## AVIS IRSN N° 2021-00028

**Objet :** EDF – REP – Centrale nucléaire de Flamanville – Réacteur n° 1 – INB 108 – Expertise du programme des essais périodiques associé à l'arrêt fortuit du réacteur.

#### Chronologie de démarrage et de mise à l'arrêt du réacteur n° 1 de Flamanville

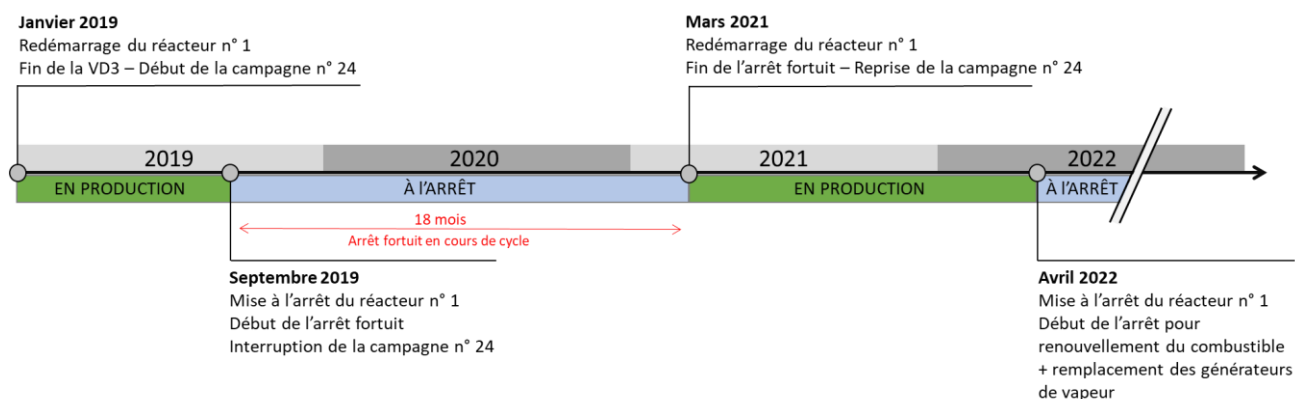
Ainsi, compte tenu de la programmation du prochain arrêt pour renouvellement du combustible en avril 2022, la durée évolutive de l'arrêt fortuit en cours du réacteur n° 1, beaucoup plus importante qu'initialement prévue (finalement 18 mois), va conduire l'exploitant de Flamanville à réaliser les EP de périodicité « un rechargement » autour de 36 mois après leur précédente réalisation, au lieu de 18 mois normalement.

Pour l'IRSN, la périodicité « un rechargement » des EP n'est donc plus respectée et la disponibilité des matériels concernés peut être remise en cause. Il en est de même pour les EP de périodicité « un cycle ».

**De ce fait, l'IRSN estime que la prolongation exceptionnelle de la durée de l'arrêt fortuit du réacteur n° 1 doit conduire l'exploitant de Flamanville à se réinterroger sur sa stratégie initiale concernant la réalisation des EP de périodicité « un rechargement » et de périodicité « cycle » en tenant compte des objectifs inhérents à chaque EP, de la durée réelle de l'arrêt fortuit, ainsi que de la durée effective d'environ 36 mois de la campagne n° 24 du réacteur n° 1 de Flamanville. Ce point fait l'objet de la recommandation en annexe.**

**Dans le cadre du redémarrage du réacteur n° 1 de Flamanville, à l'issue du long arrêt fortuit en cours de cycle, l'IRSN recommande que l'exploitant de Flamanville consolide sa stratégie relative à la réalisation des essais périodiques des règles générales d'exploitation de périodicité « un rechargement » ou de périodicité « cycle ».**
